Keuringsverslag van een elektrische laagspanning- en zeer lage spanningsinstallatie

NIET CONFORM

ID-label: Watertorenstraat 4, 3550 HEUSDEN-ZOLDER

Controlebezoek van een oude huishoudelijke elektrische installatie van een wooneenheid bij verkoop op vraag van de verkoper volgens (KB 08/09/2019) - AREI Boek 1- 8.4.2. en 8.2.1. en 4.2.4.3.

Afbeelding schakel- en verdeelbord:

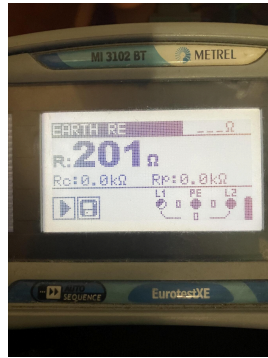
15.03 Het verdeelbord is niet makkelijk toegankelijk. (Boek 1 Onderafdeling 5.3.5.1.C.)

Onder kookplaat op de grond

Verdeelbord op de grond verboden
